AVD.	P 0	GRUPP	08
BETR.	Ändring av 999 5079	NR	3
		DATUM	Jan.75

Servicemeddelande

Avslipning distansverktyg

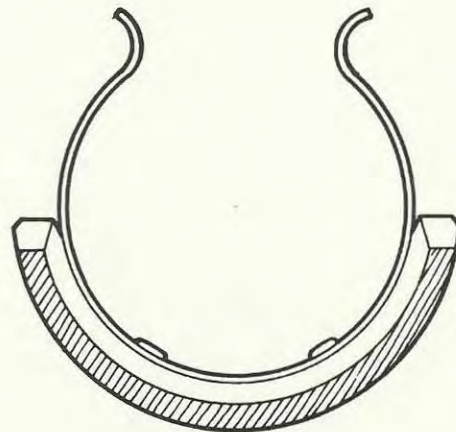
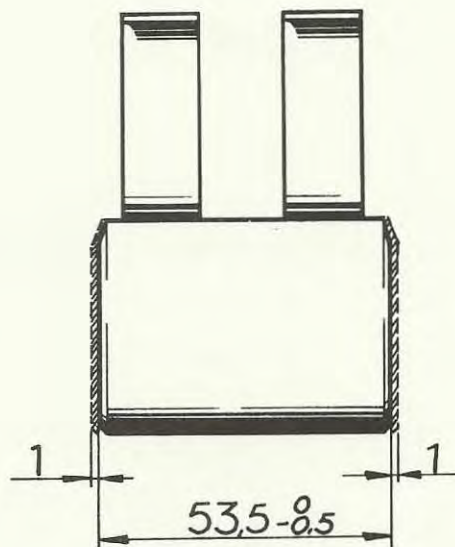
Distansverktyget 999 5079, som används vid byte av bakre bussning för bärarm, har visat sig vara 2 mm för brett.

Justera därför bredden på verktyget genom att fila eller slipa av 1 mm på varje sida enligt bild. Breddmättet skall därefter vara 53,0 - 53,5 mm.
